SERVICE-INFO

Ремъчен обтегач 534 0062 20 в 534 0340 10 за Mercedes Actros

Състояние към 11.2009
INA 0047

Снимка 1: 534 0062 20 (заменена конструкция)

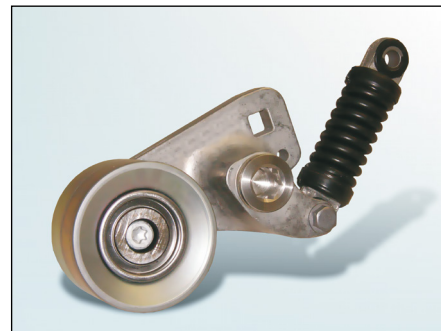
Ремъчен обтегач 534 0062 20 (Илюстрация 1) вече не се доставя и е заменено от позицията #.534 0340 10 (снимка 2).

Фундаменталните разлики между двете конструкции са нова отклоняваща ремъчна ролка с подобрени работни характеристики и модифицирана екранираща плочка.
